Additif 16 : Règlement ONU n° 17

Révision 5 – Amendement 3

Série 09 d'amendements – Date d'entrée en vigueur : 28 mai 2019

Prescriptions uniformes relatives à l'homologation des véhicules en ce qui concerne les sièges, leur ancrage et les appuie-tête

Modèle B

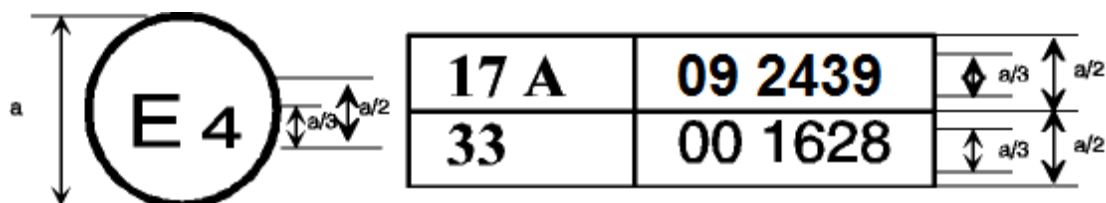
Annexe 2, lire :

La marque d'homologation ci-dessus ... sous le numéro d'homologation 092439. Les deux premiers chiffres du numéro d'homologation signifient que le Règlement comprenait déjà la série 09 d'amendements lorsque l'homologation a été délivrée.

Modèle D

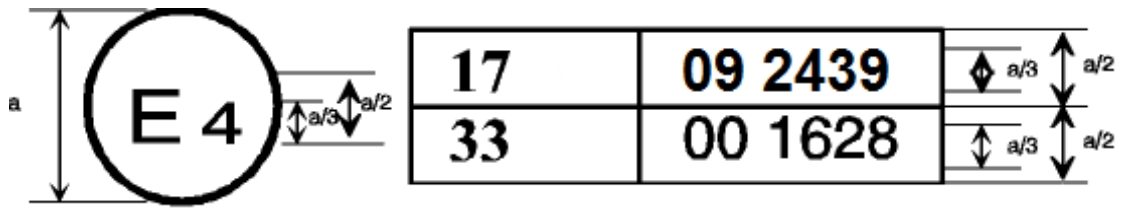
La marque d'homologation ci-dessus ... comprenait la série 09 d'amendements, alors que le Règlement ONU n° 33 était encore sous sa forme originale. ».
